RESPUESTAS A LOS COMENTARIOS
DOCUMENTOS DE SELECCIÓN
CONVOCATORIA PÚBLICA UPME 07 – 2017

“SELECCIÓN DE UN INVERSIONISTA Y UN INTERVENTOR PARA EL DISEÑO, ADQUISICIÓN DE LOS SUMINISTROS, CONSTRUCCIÓN, OPERACIÓN Y MANTENIMIENTO DE LA DE LA LÍNEA DE TRANSMISIÓN SABANALARGA – BOLÍVAR 500 KV Y DEL SEGUNDO TRANSFORMADOR 500 / 200 KV – 450 MVA EN LA SUBESTACIÓN BOLÍVAR”

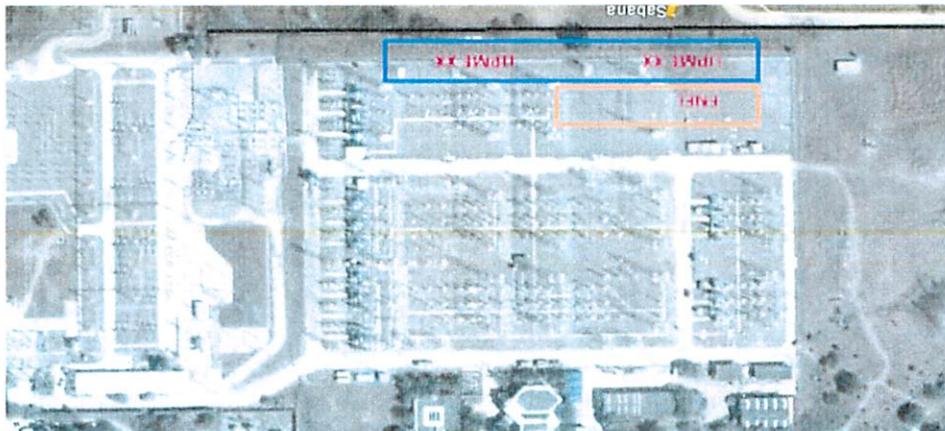
PREGUNTA 46. *En el archivo denominado “Figura_2.pdf”, de los Documentos de Selección del Inversionista, se presenta el diagrama unifilar de la subestación Sabanalarga 500 kV, tal como se muestra a continuación.*

De la imagen anterior se interpreta que la zona resaltada en color verde indica que se debe completar el diámetro D3 para la localización de la nueva bahía de línea alcance de la presente convocatoria.

Por otro lado, acorde con el archivo denominado “Sabana-ENEL-UPME.jpg”, de los Documentos Relacionados, y que contienen la información técnica suministrada por INTERCOLOMBIA, se presenta una fotografía del patio de 500 kV de la subestación Sabanalarga, como se observa en la siguiente imagen.

De esta última, se entiende que el espacio indicado para la localización de la nueva bahía de línea se presenta en el área resaltada en color azul, denominada “(UPMEXX)”, mientras que el área correspondiente para completar el diámetro D3 se resalta en color naranja y se denominada “(ENEL)”.

RESPUESTA 46. Ver Respuesta 3.

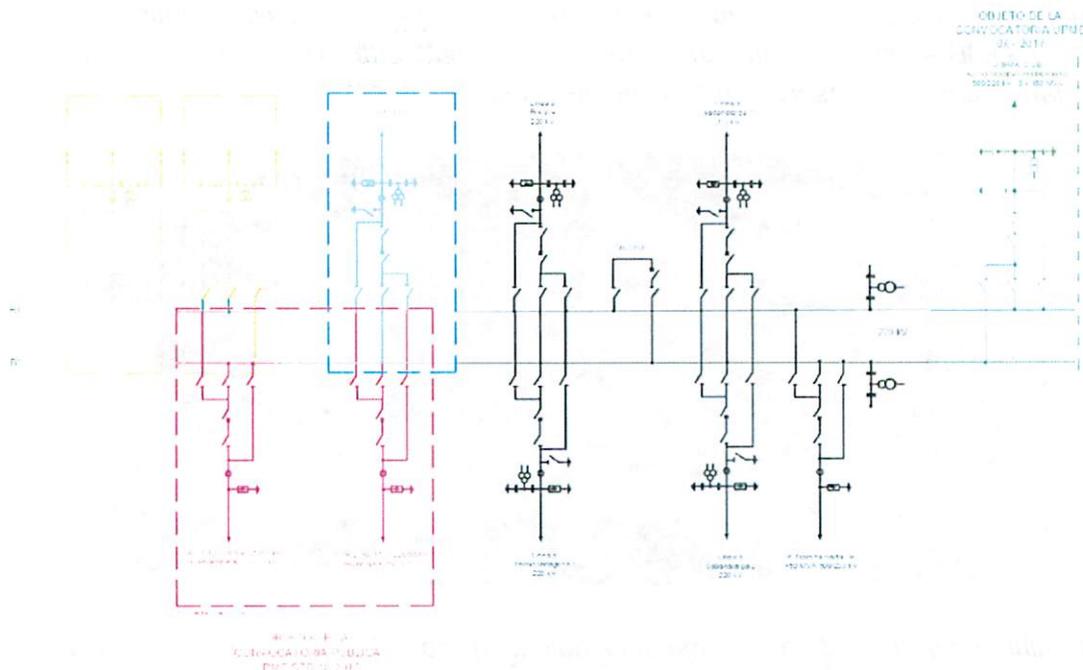
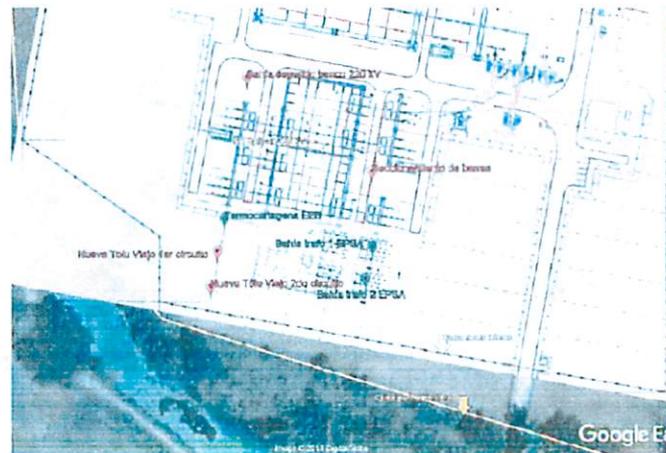
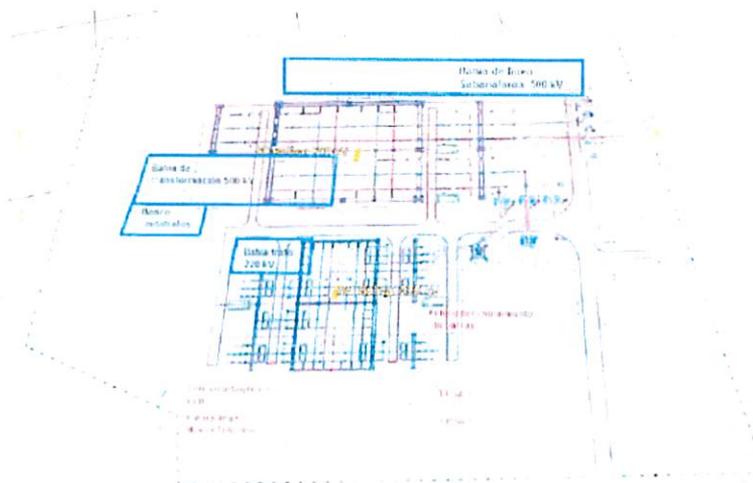
PREGUNTA 47. En el archivo denominado “Figura_4.pdf”, de los Documentos de Selección del Inversionista, se presenta el diagrama unifilar de la subestación Bolívar 220 kV, tal como se muestra a continuación.

De la imagen anterior se interpreta que la zona resaltada en color verde indica que la localización de la nueva bahía de autotransformadores en el patio de 220 kV estará atrás (back to back) de la bahía de autotransformadores existente.

espacios disponibles en el patio de 220 kV de la subestación Bolívar, como se observa en las siguientes imágenes.

De las imágenes anteriores, se interpreta que la localización de la nueva bahía de autotransformadores en el patio de 220 kV estará atrás (back to back) de la bahía de autotransformadores existente.

RESPUESTA 47. Se debe cumplir con lo indicado en la Figura 4 del Anexo 1 de los DSI de la presente Convocatoria. Cabe resaltar que ISA-INTERCOLOMBIA mediante comunicado ITCO 201877002418-1 (UPME 20181110026342), manifiesta que: “(...) Se confirma la disponibilidad de tres espacios futuros, destinados para los siguientes proyectos: segundo banco de autotransformador 220 kV, seccionamiento de barras 220 kV, línea hacia Nueva Tolú Viejo 220 k, primer circuito los cuales se encuentran indicados en rojo en la figura 1 (...)”..

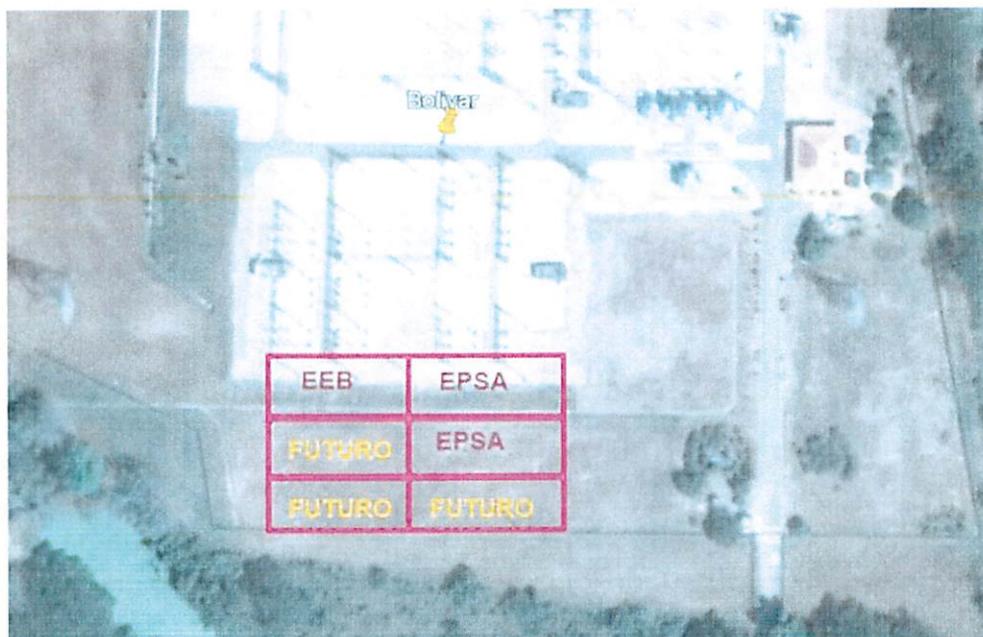
Por otro lado, acorde con el archivo denominado “Bolivar-amplia.jpg”, de los Documentos Relacionados y que contienen la información técnica suministrada por INTERCOLOMBIA, se presenta una fotografía del patio de 220 kV de la subestación Bolívar, como se observa en la siguiente imagen.

De esta última, se podría interpretar que el espacio indicado para la localización de la nueva bahía de autotransformadores en el patio de 220 kV se presenta en el área resaltada en color rojo, denominada “Futuro”, incluyendo todas las implicaciones de conexión asociadas al banco de autotransformadores.
